**Variante alla SS12 da Buttapietra
alla tangenziale SUD di Verona**

PROGETTO DEFINITIVO

**ELABORATI GENERALI
RELAZIONE DI RISPONDEZZA MASE**

Il presente documento rappresenta la relazione di rispondenza alla nota MASE Prot. GEN. E..850 del 29.11.2022 e riguarda il progetto definitivo relativo alla realizzazione di una variante la S.S. n°12 "dell'Abetone e del Brennero" che si sviluppa attualmente a sud della Città di Verona con direzione nord-sud, staccandosi dalla tangenziale sud di Verona in località Borgo Roma, attraversa un'area che interessa i Comuni di Buttapietra, Vigasio, Castel d'Azzano, e si collega alla nuova variante della S.S.n°12 nel Comune di Isola della Scala.

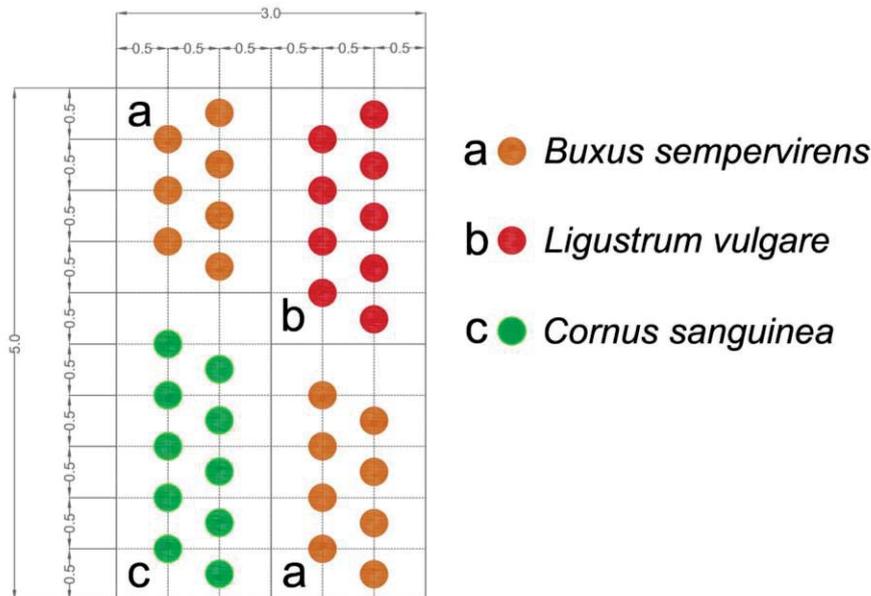
8.12.3. Il Proponente fornisca una carta della vegetazione di scala adeguata delle aree prossime al tracciato dell'opera, coperte da formazioni naturali e semi-naturali e da vegetazione ripariale associata alle teste di risorgiva e alle aste fluviali (es. sorgive n. 115 e 63). È opportuno che in corrispondenza di queste interferenze indichi in maniera dettagliata gli interventi che il Proponente intende realizzare a ripristino delle aree occupate dall'opera in modo temporaneo e a compensazione delle aree occupate dall'opera in modo permanente.

Lo studio di dettaglio della vegetazione è stato effettuato attraverso la realizzazione di mirati sopralluoghi lungo lo sviluppo della variante. Terminati i sopralluoghi è stata realizzata la carta della vegetazione con evidenza in dettaglio delle caratteristiche botaniche delle aree interessate. I risultati dello studio sono riportati nei seguenti elaborati che comprendono anche le riprese fotografiche della vegetazione interferita:

- Carta della Vegetazione prossima al tracciato con evidenza punti di rilievo botanico scala 1.2000 (Tav 1/7) - 16.8-014_T00IA08AMBCT14_A;
- Carta della Vegetazione prossima al tracciato con evidenza punti di rilievo botanico scala 1.2000 (Tav 2/7) - 16.8-015_T00IA08AMBCT15_A;

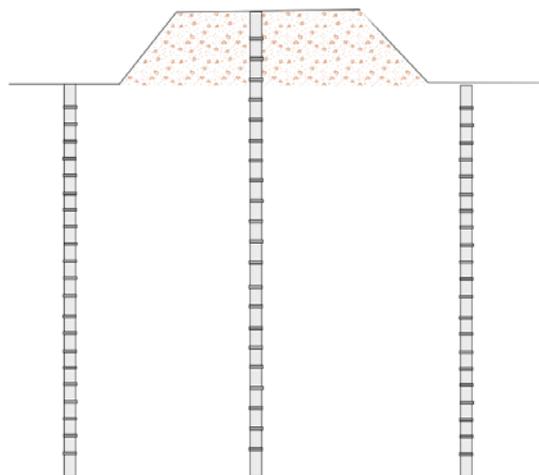
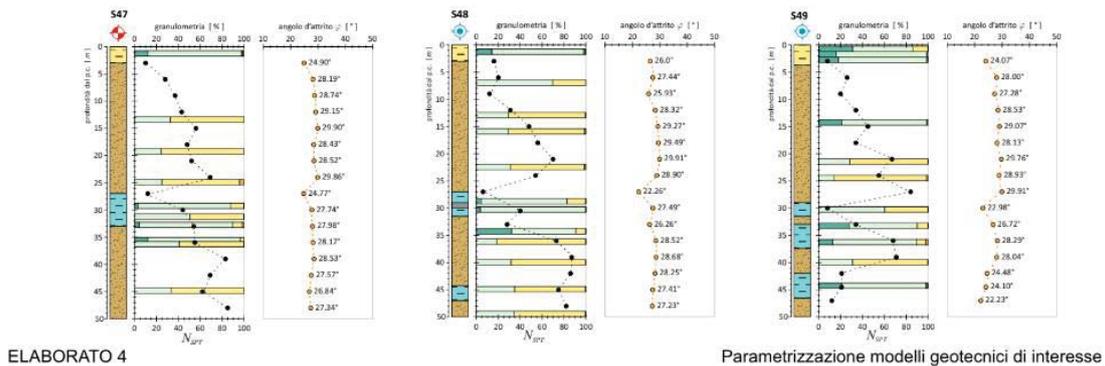
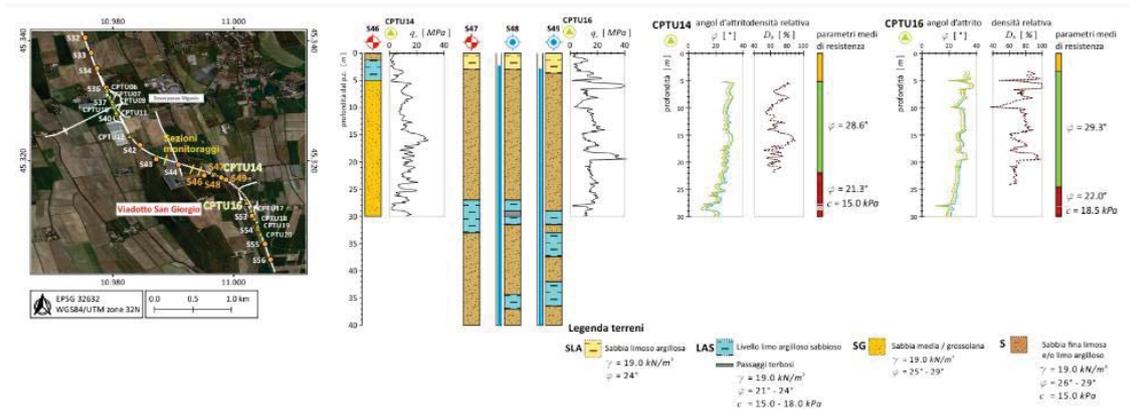
8.13.5. Per quanto riguarda la tematica Acque superficiali, dall'analisi della Planimetria della localizzazione dei punti di monitoraggio è necessario che il Proponente integri le stazioni di monitoraggio prevedendo per ogni interferenza con il reticolo idrografico due stazioni, una a monte e una subito a valle dell'interferenza. Inoltre, il Proponente argomenta la scelta di elaborare l'Indice STAR-ICMI solo per il corso d'acqua Dugal Piganzo; sarebbe opportuno estendere l'elaborazione anche agli altri corsi d'acqua principali, come ad es. il fosso Campagna.

All'interno dell'elaborato 17-001 -T00MO00MOARE01_B si è proceduto ad integrare le stazioni di monitoraggio. Il monitoraggio dell'indice STAR-ICMI è stato previsto anche per le stazioni ACQ_03, ACQ_04, ACQ_05, ACQ_06, ACQ_07, ACQ_08, ad integrazione di quello previsto per ACQ_11 e ACQ_12 lungo Fossa Campagna e Fiume Piganzo (rientrante nella Classificazione qualitativa delle acque superficiali interne regionali: corsi d'acqua e laghi, sessennio 2014-2019), in quanto:
